Informe Consolidado de Solicitud de Aclaraciones, Rectificaciones y/o Ampliaciones a la Declaración de Impacto Ambiental del Proyecto "Sistema de Generación Solar Fotovoltaica Loma Verde"

Nombre del Titular : KSR SEIS SpA
Nombre del Representante Legal : José Pedro Rogaler Wilson
Dirección : Badajoz 100 of. 1519, Las Condes.

El presente ICSARA a la DIA del proyecto "Sistema de Generación Solar Fotovoltaica Loma Verde", contiene las observaciones generadas en virtud de la revisión.

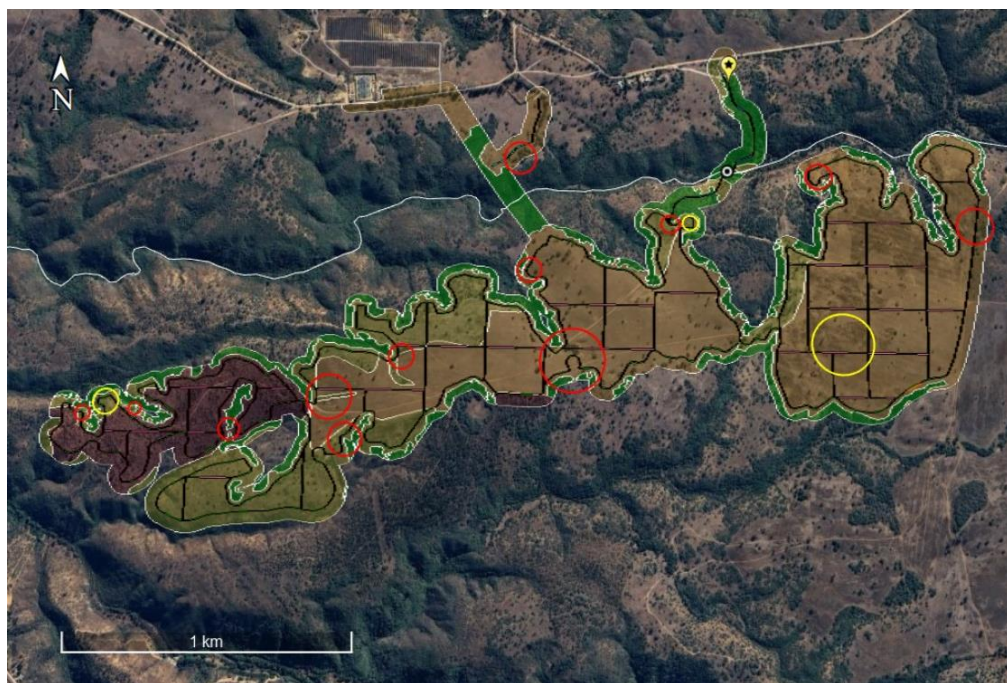
68. Sobre la caracterización de la componente flora y vegetación contenida en el Informe Técnico Área Terrestre ITLB-FLO-614.2619-1, en relación a los antecedentes de las formaciones vegetales identificadas para el área de influencia del proyecto, una vez revisada la extensión de

la A.I. solicita ven el presente ICSARA, se solicita revisar y complementar los antecedentes respecto de las formaciones vegetales definidas, ya que de lo indicado tanto en el capítulo 2, como en el Anexo 3.8, no hay claridad respecto de cómo se determinó las formaciones vegetales reguladas, y tampoco se indica el criterio que se utilizó para delimitar la continuidad de los sectores de bosque nativo de preservación.

Al respecto, por ejemplo, se observan árboles y parches de bosque, que, estando ubicados a menos de 40 metros de otras unidades similares, se consideran parte de otras formaciones; otro sector que es definido como pastizal de acuerdo a la COT, posteriormente se clasifica como formación xerofítica dada la densidad relevante de arbustos; y en el caso de las plantaciones forestales se reconocen como tales sectores donde tanto en densidad como en cobertura predominan arbustos o árboles nativos.

De ser necesario, se recomienda aumentar el esfuerzo de muestreo para los sectores de matorrales, pastizales y en los límites de las plantaciones forestales. Adicionalmente se solicita indicar los resultados de densidad por especies y cobertura arbórea de cada parcela, ya que estos datos son los únicos que permiten verificar si las unidades vegetales, corresponden a formaciones reguladas por la normativa forestal.
